FAQ

Dernière mise à jour : 20 septembre 2018

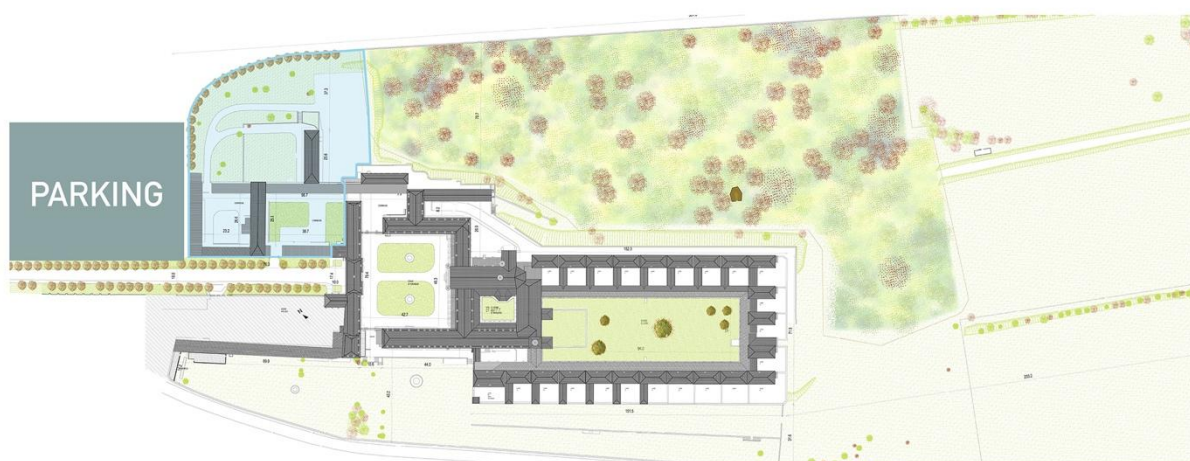
Quels seront l'emplacement et la taille du parking mentionné dans la charte des flux ? Peut-il y avoir un parking enterré ? **Le parking se situera dans le pré aux pommiers (sud de la Chartreuse, côté nord, juste avant le tiers-lieu). Il comptera 129 places dont 4 PMR + 4 places pour les bus. Il ne pourra donc être enterré. Voir plan ci-dessous.**
